遷移過程における不確かさの影響評価に関するコメント回答

ULOFの格納容器破損防止措置の有効性評価 — 遷移過程における重要現象の不確かさの影響評価 —

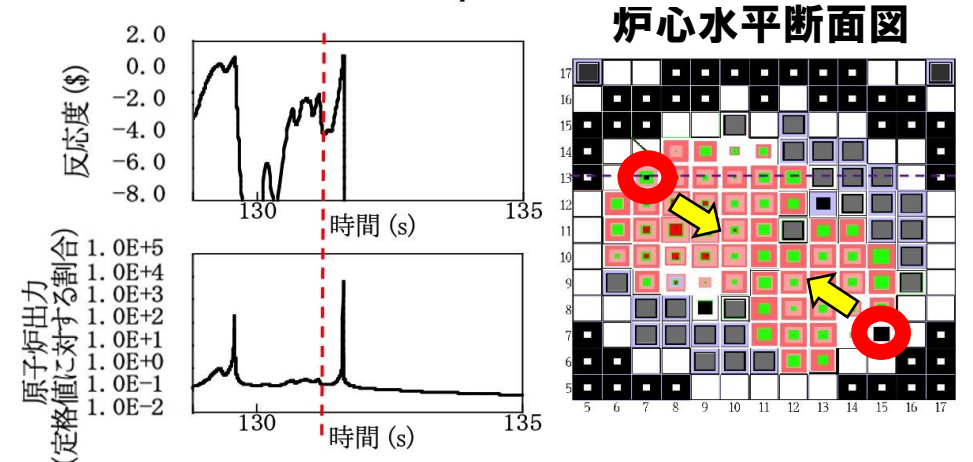
- No. 1 **SIMMERの有効性評価への適用性に関して、不確かさの影響評価において、FCI、スロッシングの不確かさを包絡する保守的な設定となっていることを確認するため、不確かさの影響評価の検討過程における感度解析等について、定量的又は定性的に説明すること。例えば、FCIの発生時期や発生位置の影響をどのように把握し、不確かさの影響評価の条件を設定したのか、及び2次元円筒座標系での計算（スロッシング拳動、流動性の仮定を含む。）が十分な保守性を考慮していることの説明が必要である。**

① 基本ケースは3次元体系で水平方向スロッシングによる燃料凝集を解析したが、ここでは燃料流出経路となる制御棒下部案内管を無視し、軸対象2次元円筒座標の解析体系で評価することにより、本来発生する周方向の流れや中心軸を横切る流れが強制的に中心軸に向かう径方向のみの移動となることで外側炉心の高Pu富化度燃料の中心に向かう同時移動（大規模な一斉凝集）を強要した。

② 基本ケースの即発臨界超過の直前（約131秒）で、炉心物質を炉心中心に吹き寄せる2カ所の位置（右図赤丸）にある制御棒下部案内管におけるFCIの同時発生を仮定した。過去に実施されたナトリウムを用いたFCI実験の最大圧力が約40atmであるところ、約80atmの圧力が発生する量のナトリウムを強制的に炉心物質に混合させた。

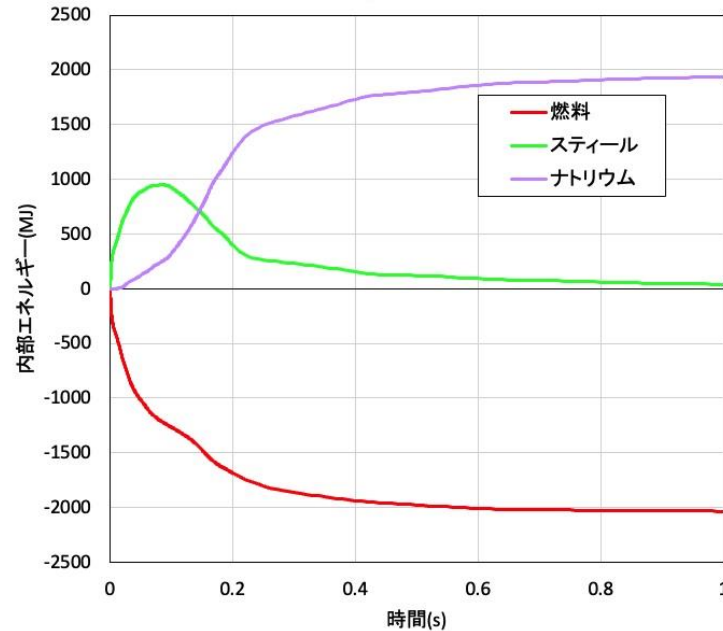
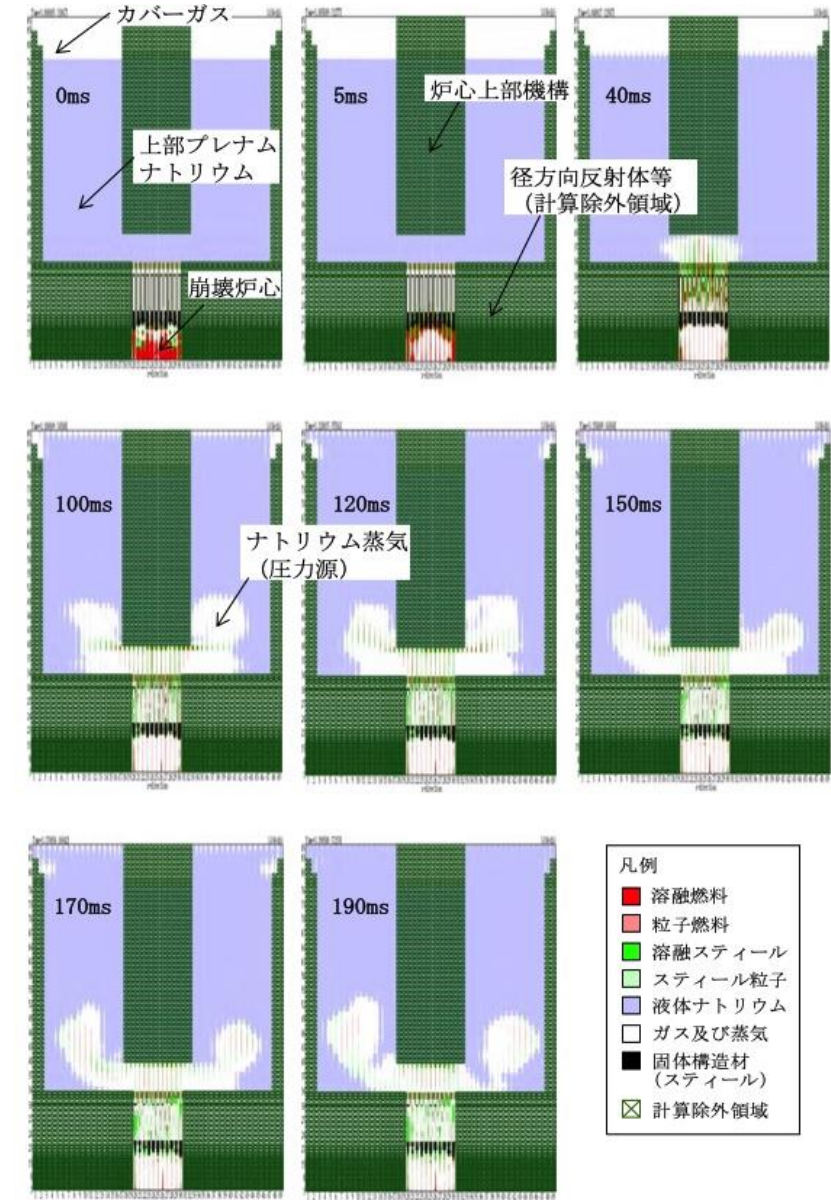
- No. 3 **STNケースの解析による確認については、燃料凝集の事象推移、時間オーダ及び改良型準静近似法の説明を含めて、詳細に説明すること。また、「常陽」の即発臨界超過状態の α モード近似(遅発中性子を無視)及び λ モード近似(即発中性子を無視)によるスナッフショット法での比較から、改良型準静近似法は、反応度及び中性子スペクトルともに整合した結果を与えることを確認したとされているが、この結果により、SIMMERの空間依存動特性モデルの不確かさが小さいと判断できることについて、詳細に説明すること。 β_{eff} の不確かさの影響について説明すること。**

- 「常陽」の炉心設計における実効遅発中性子割合の不確かさは核データの不確かさ、炉心構成などの違い、燃焼状態の影響などを考慮して10%と設定している。
- 桜井らの研究^[1]によると、FCAやMAZURUCAなどの高速臨界実験体系において実効遅発中性子割合の不確かさは3%程度(1 σ)と評価されている。2 σ 相当以上となる10%の不確かさで影響を評価することは妥当と考える。
- ULOF (i) 基本ケースにおいて炉心平均燃料温度を瞬時に約3700°Cまで上昇させ、その後の炉心からの燃料流出によって遷移過程を終了させる即発臨界超過を対象として、この不確かさの影響を評価する解析を実施した。
- 反応度が0\$を超えている場合にSIMMERコードが中性子束分布と巨視的断面積分布から時々刻々求める実効遅発中性子割合の不確かさを考慮するファクター(ここでは5%減、10%減の2ケースを実施、即ち反応度を大きく評価するように実効遅発中性子割合を減ずる)を乗じて振幅関数の時間変化を解析する。

- 反応度と出力の上昇が早まることで、燃料单相圧あるいは蒸気圧に駆動された燃料分散とドップラー反応度による負の反応度フィードバックも早く発生して出力低下を早めることになり、出力逸走による積算出力の増加量、すなわち発生エネルギーはほとんど変わらない(5%減のケースで約1.1%減、10%減のケースで約1.5%減)。
- 「常陽」の即発臨界超過状態の α モード近似(遅発中性子を無視)及び λ モード近似(即発中性子を無視)による中性子束分布を用いた厳密摂動で反応度を求めると α モード近似が1.18\$、 λ モード近似が1.09\$となる。一方、SIMMERの改良型準静近似法による反応度計算では1.12\$であり、 α モード近似の反応度は改良型準静近似法に対して約5.3%大きい。今回の遅発中性子割合を5%減じたケースとほぼ同様にその発生エネルギーへの影響は小さく、改良型準静近似法を用いて「常陽」の即発臨界超過挙動を解析することは妥当であると言える。

機械的エネルギー発生過程におけるエネルギー散逸

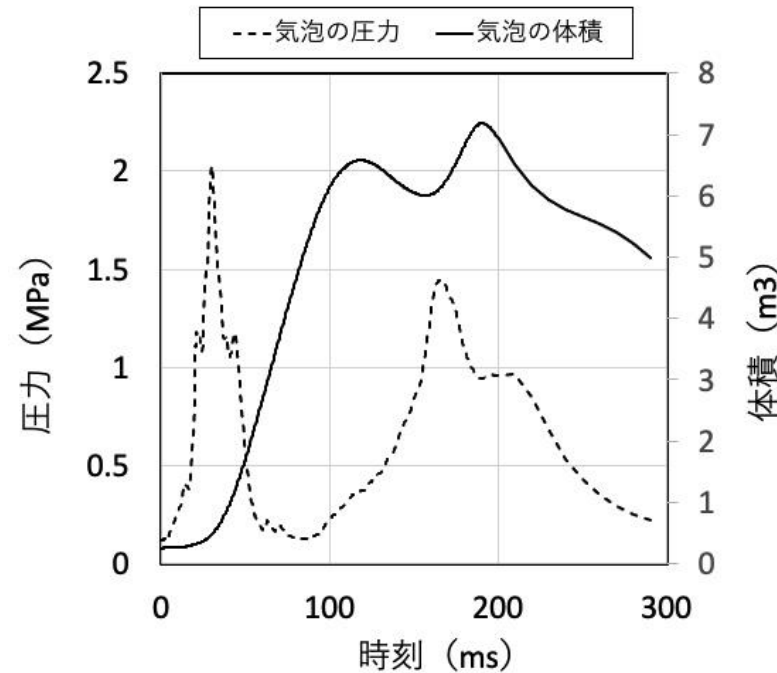
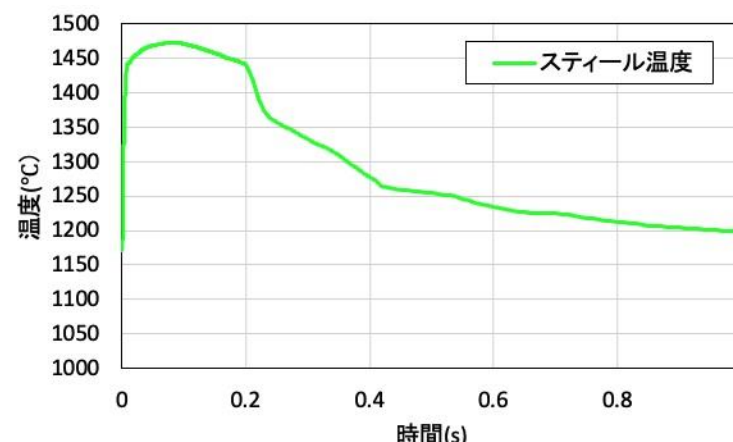
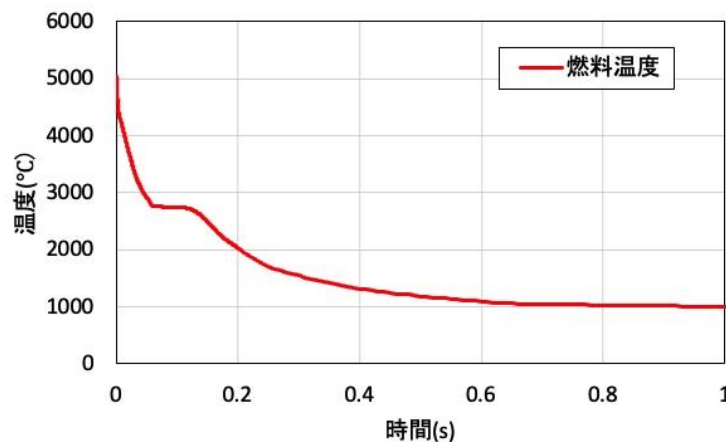
- No. 4 **機械的エネルギーの発生量を1.8MJ又は3.6MJと評価していることに関し、即発臨界超過に伴い発生したエネルギーが機械的エネルギーに変換されるまでの過程の中で、どこにエネルギーが散逸しているのか、エネルギー収支を定量的に示すこと。**

- 初期に炉心平均温度約5110°C（内部エネルギー約2300MJ）であった燃料は最終的に約2000MJのエネルギーをスチール及びナトリウムに移行してナトリウムにクエンチされ、平均温度約1000Kとなる。
- スチールの内部エネルギー、平均温度は燃料からの伝熱によって約100msでピーク値となった後、燃料から受けたエネルギーをほぼ全てナトリウムへ伝え、最終的に平均温度は約1160°Cで一定となる。
- 上部プレナムの底部に放出される炉心物質とナトリウムとのFCIによって機械的エネルギーが発生するが、炉心物質の温度は炉心部での出力逸走直後の高温状態ではなく、以上のエネルギー散逸過程を経て温度が低下した状態である。
